**ENQUETE PUBLIQUE SUR LE PROJET DE MODIFICATION N°3 DU
PLAN LOCAL D'URBANISME DE LA COMMUNE DE CHATOU**

RAPPORT ET CONCLUSIONS DU COMMISSAIRE ENQUETEUR

**Alain RISPAL
Commissaire enquêteur**

OÙ EST PASSÉ LE PETIT SQUARE DE E. DUMOULIN?

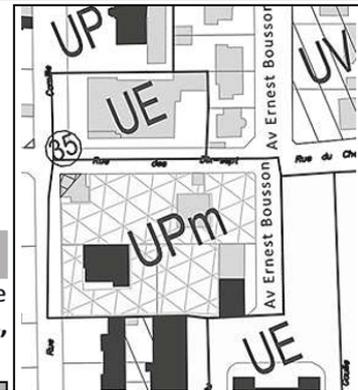
Dans la notice explicative p 42, on constate la présence d'un petit square à l'angle de la rue Camille Périer et de la rue des Dix Sept. Ce petit square avait été annoncé par E. Dumoulin, ce qui **avait laissé les Catoviens perplexes sur son utilité**: cerné de hauts murs et surtout jouxtant 2 rues très passantes et très polluées, avec des trottoirs très étroits, donc pas très sécurisées pour des enfants .

Par chance, ce square ne figure pas sur le plan de zonage.(?) Cela ne serait pas une grosse perte!

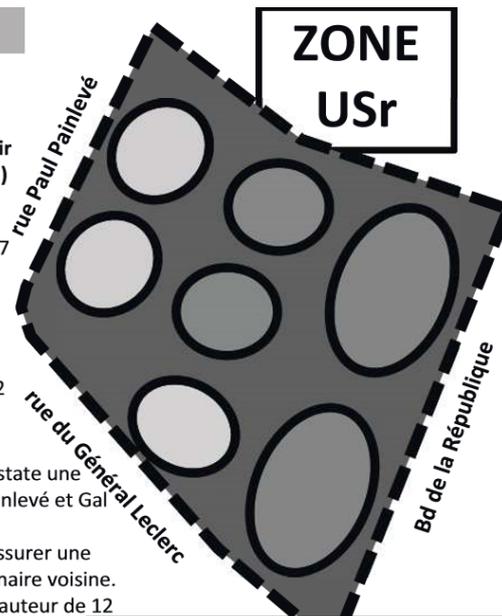
On compte 145 logements. Mais le principal intérêt c'est que l'on constate une diminution des hauteurs de 16m à 12 m en direction des rues Paul Painlevé et Gal Leclerc.

C'est le principe d'**épannelage**, souvent utilisé en PLU, qui permet d'assurer une transition entre un immeuble de grande hauteur et une zone pavillonnaire voisine. Ici on passe d'une hauteur de 16 m, côté Bd de la République, à une hauteur de 12 m côté rue Painlevé et côté rue du Gal Leclerc.

1/ Création de la zone USR

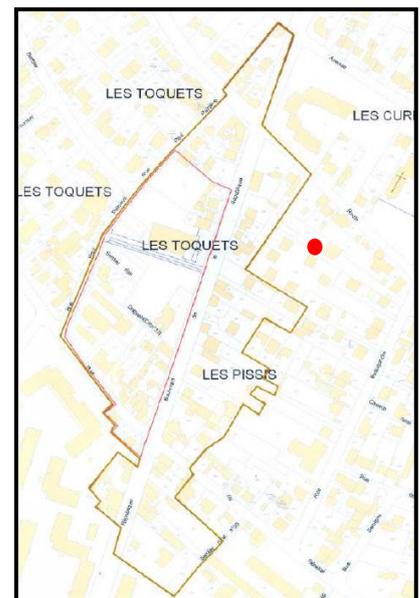
Il convient de s'interroger sur l'intérêt de la création de zonage, car :

- *Par arrêté Municipal du 6 Mai 2008, Monsieur le maire a inscrit un périmètre d'étude le long du boulevard de la République (en rouge sur la carte ci-contre)*
- *Par décision municipale du 20 octobre 2010, il a été décidé :*
 - o *D'élargir ce périmètre d'étude (en orange)*
 - o *« de mener une réflexion sur l'implantation de nouveaux logements et commerces dans le cadre d'une étude urbaine »*
 - o *D'élargir le périmètre de sursis à statuer à l'intérieur du périmètre d'étude*

Et qu'à ce jour, aucune étude urbaine n'a été réalisée, bien que différents permis de construire aient été délivrés :

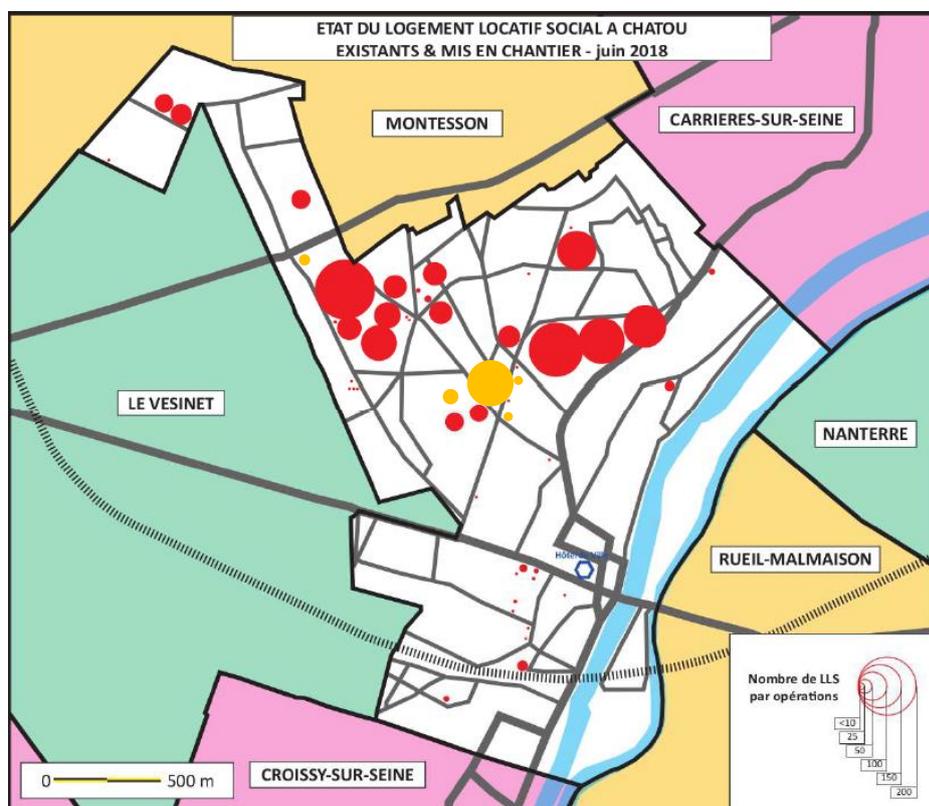
La carte ci-dessous est extraite de la notice explicative (p 13), complétée en jaune du nombre de logements sociaux prévus dans les prochains programmes immobiliers (p 22 de la même notice).

Le constat est immédiat :

3/ Emplacement réservé B (angle Maréchal Joffre / rue des écoles) :

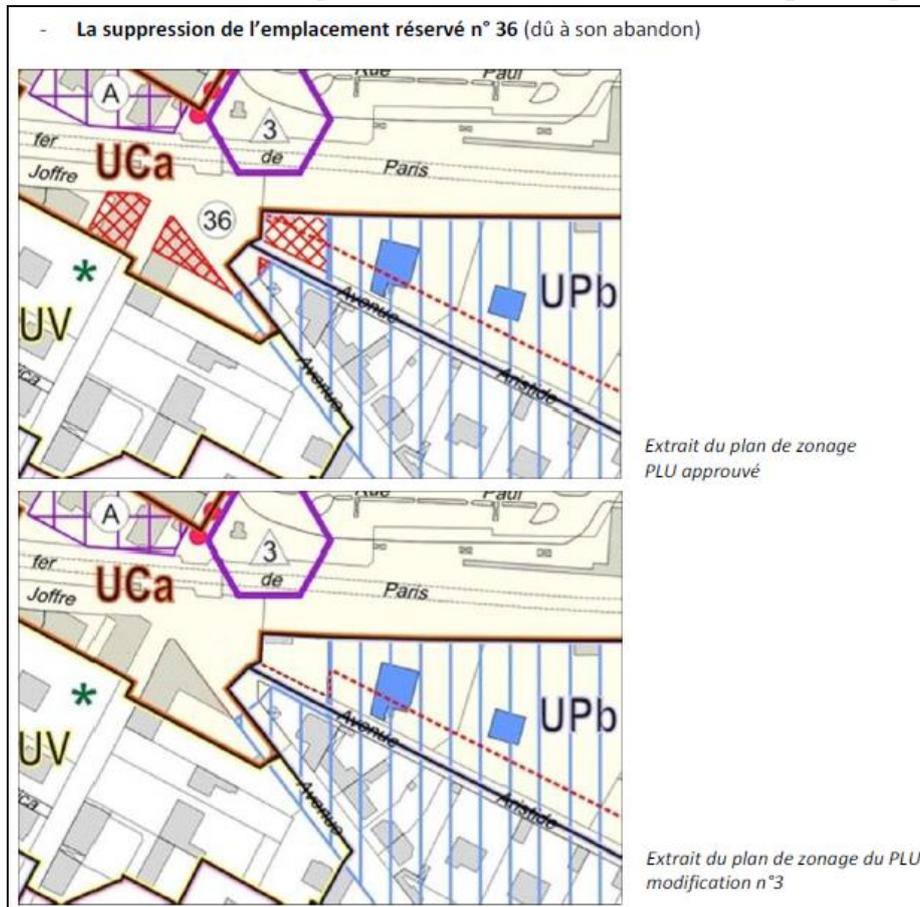
Ci-dessous en extrait de la page 55 de la notice explicative :

Parcelle de $770 \text{ m}^2 \times 65 \% \text{ d'emprise au sol} \times 4 \text{ niveaux (R+3)} \times 100 \% \text{ de LLS} = 2.000 \text{ m}^2 \text{ de surface brute}$

- Solde de la parcelle ($2.500 \text{ m}^2 - 770 \text{ m}^2 = 1.730 \text{ m}^2$) :
 $1.730 \text{ m}^2 \times 65 \% \text{ d'emprise au sol} \times 4 \text{ niveaux (R+3)} \times 30 \% \text{ de LLS (valable pour toutes les opérations de plus de } 800 \text{ m}^2, \text{ quel que soit le zonage)} = 1.350 \text{ m}^2 \text{ de surface brute.}$
Soit un total de 3.350 m^2 de logements sociaux

La modification souhaitée par la municipalité tant à limiter la construction de logements sociaux à proximité de la gare à 2.600 m^2 , en lieu et place des 3.350 m^2 calculés ci-avant.
